ADITAMENTO RELATÓRIO SÍNTESE PEDREIRA “PORTELA DAS SALGUEIRAS”

**ALCOBERTAS – RIO MAIOR – SANTARÉM
LICENCIAMENTO**

ADITAMENTO

O Presente documento constitui a resposta ao solicitado no fax da CCDR-LVT com a referência S12585-201312-VP-, de 5 de Dezembro de 2014.

Figura 1 – Ponto de descarga das águas superficiais do interior da Pedreira.

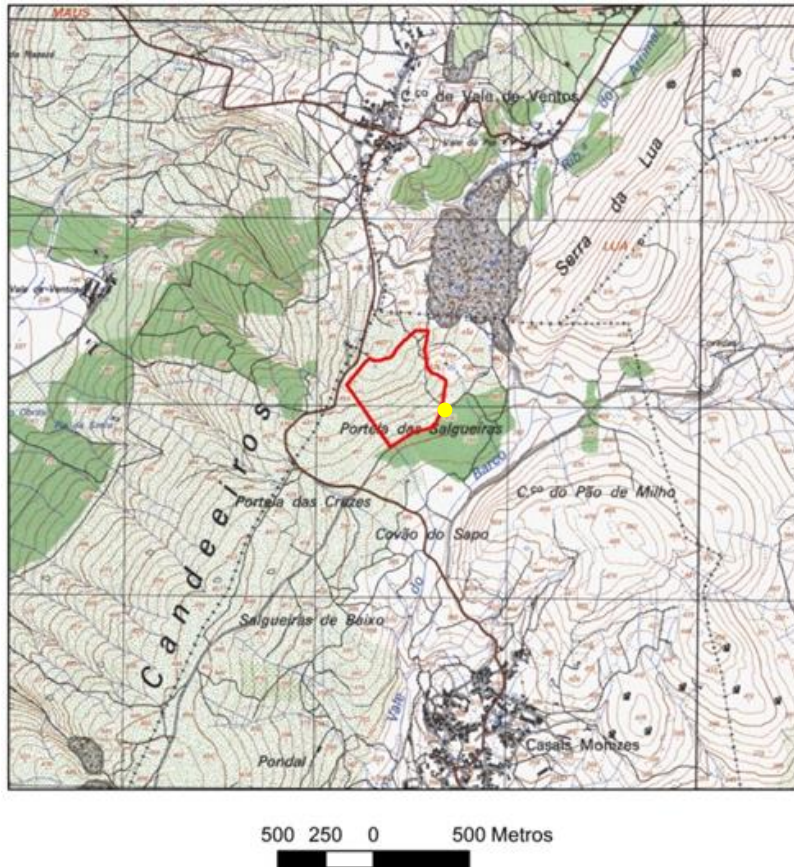
e) Assinalar na carta militar, o ponto previsto para descarga na "rede de drenagem natural" das águas pluviais ou águas de escorrência.

Conforme é referido no descritor recursos hídricos, no Maciço Calcário Estremenho existe preponderância da infiltração sobre a escorrência superficial, pelo que é difícil identificar linhas de água quando estas não existem.

A "rede de drenagem natural" é incipiente pelo que qualquer ponto ligeiramente inclinado será um ponto preferencial para proceder à descarga das águas pluviais ou águas de escorrência. De acordo com o que está previsto no PP, em particular no PARP, as águas de escorrência do interior da pedreira serão encaminhadas para o ligeiro talvegue que é perceptível no Desenho n.º 7.01, após terem passado pela bacia de decantação.

Na figura seguinte é indicado, aproximadamente o referido ponto de descarga.
